Regolamento Urbanistico Edilizio

Variante di adeguamento 2019 al RUE

Schede Osservazioni e relativi pareri

RUE - Variante di adeguamento 2019

Variante n. 59 - ID Oss. 3043

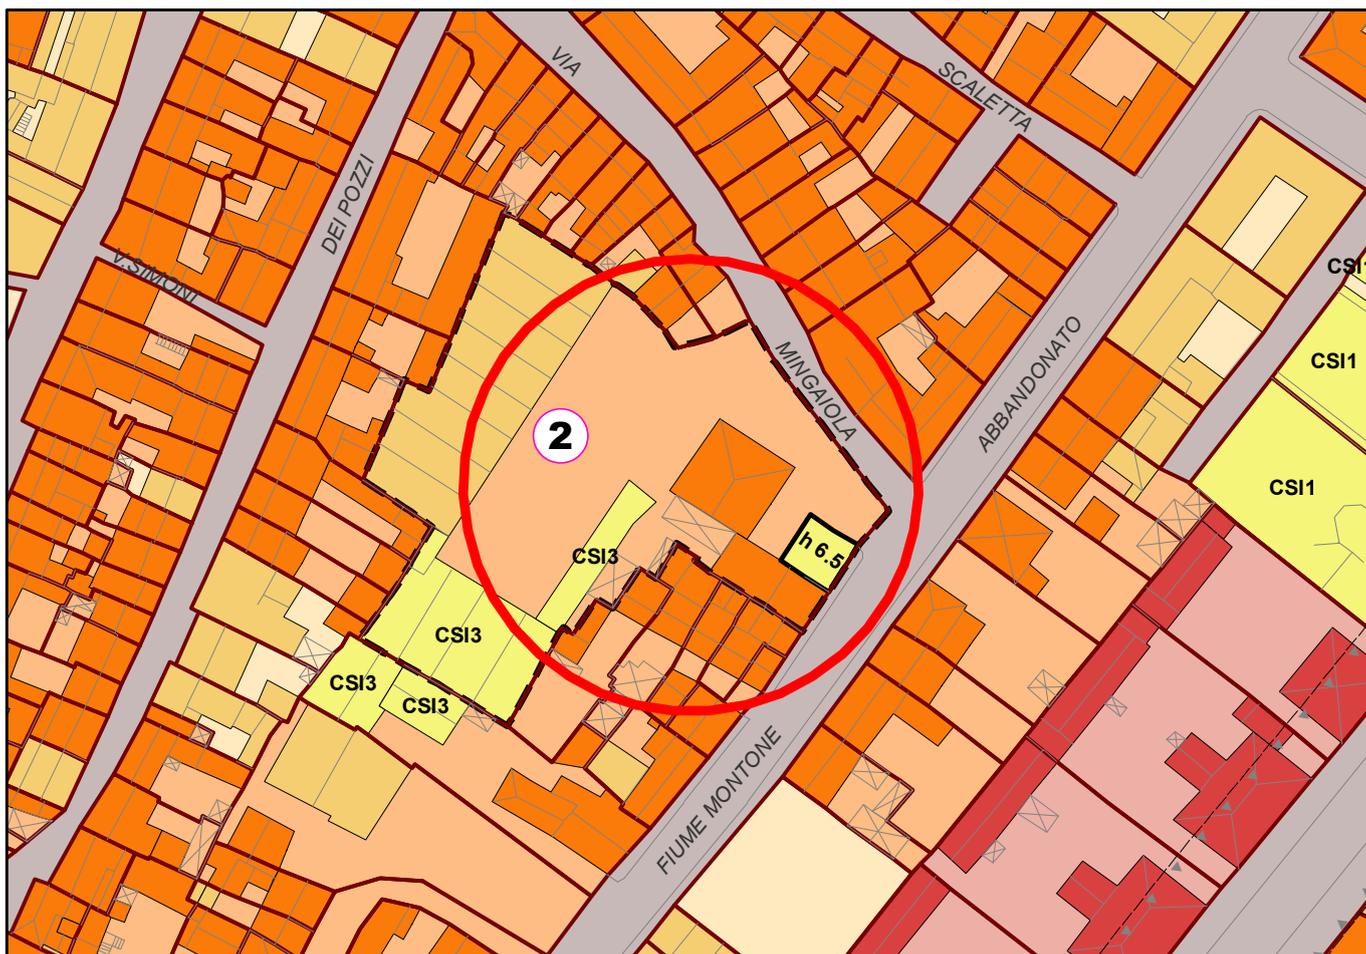
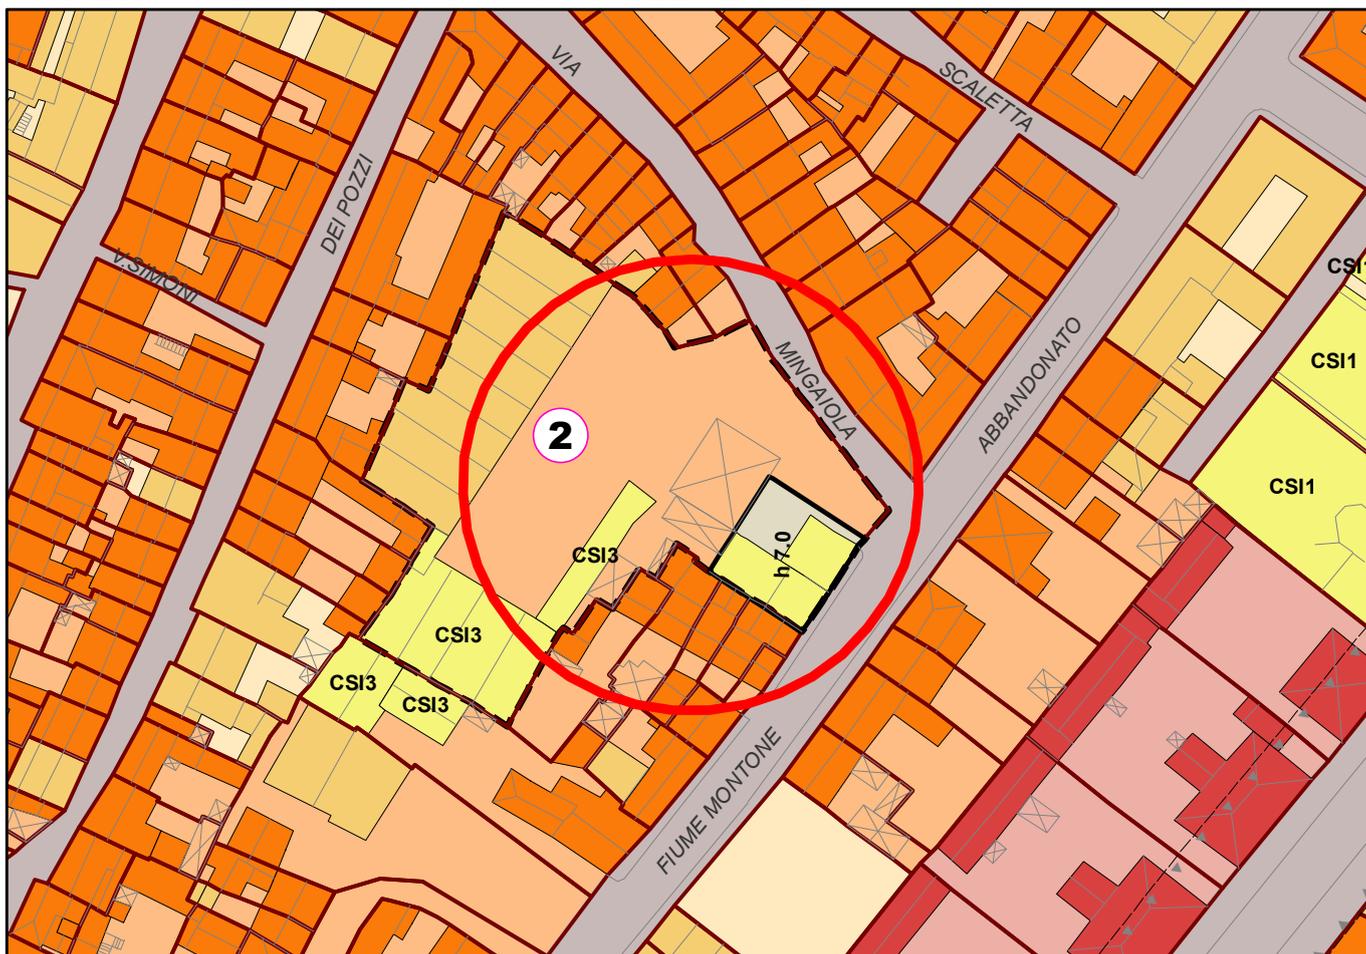
n.Tavola: **048**

Si propone di accogliere in parte l'osservazione, al fine di evitare l'interrato che, come da studi più approfonditi realizzati da proprietà, altererebbe gli assetti vuoti/pieni esistenti. Si propone di integrare l'obiettivo di località e modificare la cartografia di RUE come da stralci allegati. Quanto richiesto in alternativa pare tendere ad escludere il PK di uso pubblico pur mantenendo la possibilità dell'interrato ed è pertanto non condivisibile.

La CCAT accoglie in parte l'osservazione con la seguente modifica: testo vigente 'Area via Mingaiola: Il PU (art III.1.2) da realizzarsi nel rispetto morfotipologico dell'esistente, dovrà prevedere la riqualificazione dell'area e un suo adeguato collegamento viario con via F. Montone Abbandonato nel rispetto dei seguenti parametri: SC ≤ esistente + 20% della sola SC soggetta a intervento di RE; H ml 7,00 USI: pubblici esercizi - commerciale - artigianato di servizio - residenza (esistente + 50 % della SC totale ammessa); parcheggio privati; parcheggio di uso pubblico anche interrati (almeno 50% dei parcheggi dovuti).', testo modificato in: 'Area via Mingaiola: Il PU (art III.1.2) da realizzarsi nel rispetto morfotipologico dell'esistente, dovrà prevedere la riqualificazione dell'area e un suo adeguato collegamento viario con via F. Montone Abbandonato nel rispetto dei seguenti parametri: SC ≤ esistente + 20% della sola SC soggetta a intervento di RE; H ml 7,00 USI: pubblici esercizi - commerciale - artigianato di servizio - residenza (esistente + 50 % della SC totale ammessa); parcheggio privati (anche interrati); parcheggio di uso pubblico (almeno 50% dei parcheggi privati dovuti).' Per la complessità dell'intervento il progetto va sottoposto all'esame della CQAP.
